女川原子力	発電所第2号機 工事計画審査資料
資料番号	02-補-E-01-0100-6-3 改 <mark>6</mark>
提出年月日	2023 年 <mark>7</mark> 月 <mark>7</mark> 日
【凡例】	: 前回ヒアリング資料からの変更箇所

補足-100-6-3 非常用ガス処理系主要弁の要目表記載変更について

#### 非常用ガス処理系主要弁の要目表記載変更について

#### 表 1 原子炉格納施設の主要設備リスト(32/42)

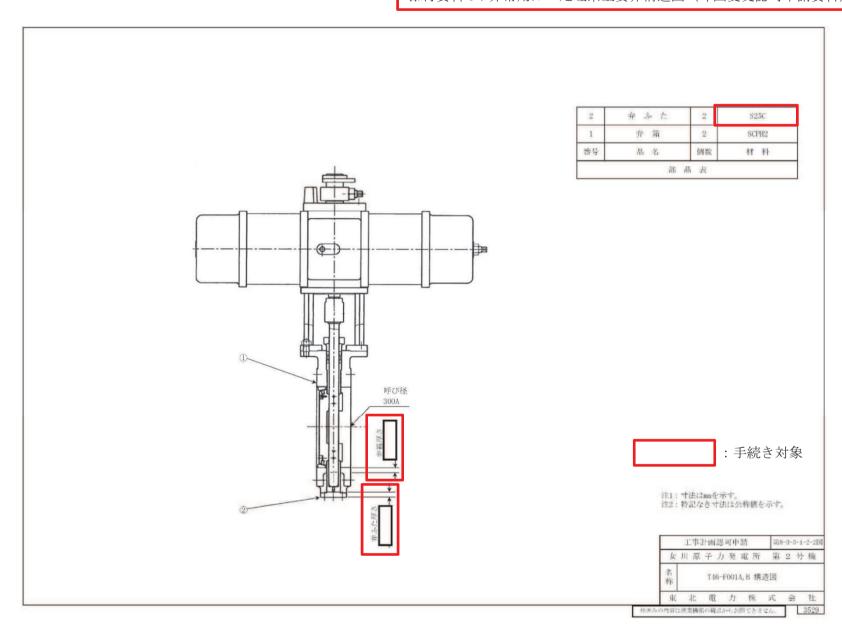
非常用ガス処理系主要弁 (T46-F001A, B 及び T46-F003A, B) について原子炉格納施設の基本設計方針 (主要設備リスト)の機器クラスを「クラス 4」から「クラス 2」へ記載を適正化する。

非常用ガス処理系主要弁 (T46-F001A, B 及び T46-F003A, B) は、建設時からクラス 2 弁として設計されていたが、原子炉格納施設の基本設計方針(主要設備リスト)の機器クラスにおいて「クラス 4」と記載されており「実用発電用原子炉及びその附属施設の技術基準に関する規則」の第二条(定義)においてもクラス 2 弁として扱うべき弁であることから「クラス 2」へ記載を適正化する必要がある。

\*4 : 本設備は、フィルターとして使用するフィルタ装置と同一機器である。
\*5 : 本設備は、容器として使用するフィルタ装置と同一機器である。
\*6 : 既工事計画書にはクラス4と記載。従来よりクラス2で設計していることから記載の適正化を行う。
